SWAG 33 11 2348

Adatto per: Varie Citroën, DS, Peugeot, Fiat, Ford, Toyota, Vauxhall e modelli Opel con motore 1.5 HDi a 4 cilindri e 16 valvole.

Kit catena di distribuzione e albero a camme

Cambiamenti di Produzione da Gennaio 2023

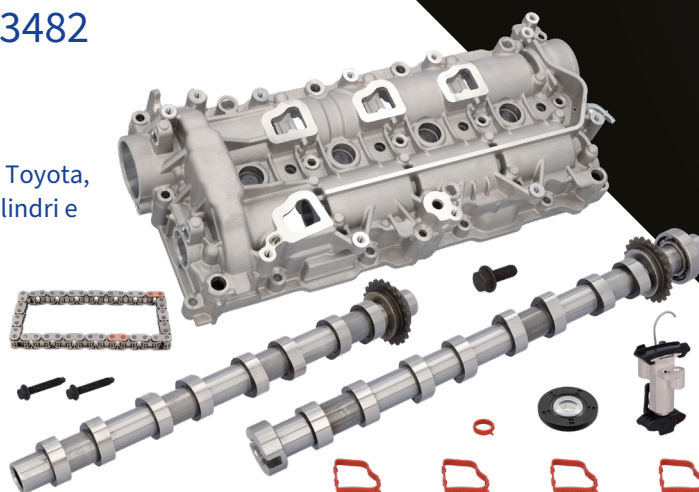
Il motore non si avvia o si sente un rumore metallico proveniente dal vano motore. Il malfunzionamento o lo spostamento della catena di distribuzione dell'albero a camme può causare il salto dei denti della catena sul pignone. Ciò provoca una fasatura errata delle valvole, con conseguente funzionamento irregolare del motore e accensione della spia di controllo del motore. Può anche causare il contatto tra le valvole e i pistoni, con conseguenti gravi danni al motore.

I motori prodotti prima del gennaio 2023 sono soggetti all'allungamento della catena di distribuzione che aziona gli alberi a camme.

Il costruttore del veicolo ha introdotto una catena di distribuzione rinforzata per risolvere questo problema, aumentando le dimensioni della catena e dei pignoni dell'albero a camme.

- Catena di distribuzione più larga 7 mm – 8 mm con maggiore resistenza alla trazione e tenditore
- Nuovi alberi a camme
- Nuovo supporto dell'albero a camme
- Pignoni con design dei denti migliorato

Per identificare quale catena di trasmissione dell'albero a camme è montata, individuare il numero di ricambio del supporto dell'albero a camme che si trova vicino al filtro dell'olio. Il numero di serie per i veicoli dotati di trasmissione a catena dell'albero a camme da 7 mm è 9812647280, mentre per i veicoli con trasmissione a catena dell'albero a camme da 8 mm è 9830580480.

Controllare il software della centralina elettronica di gestione del motore e, se necessario, aggiornarlo per migliorare la lubrificazione della pompa dell'olio di questo motore.
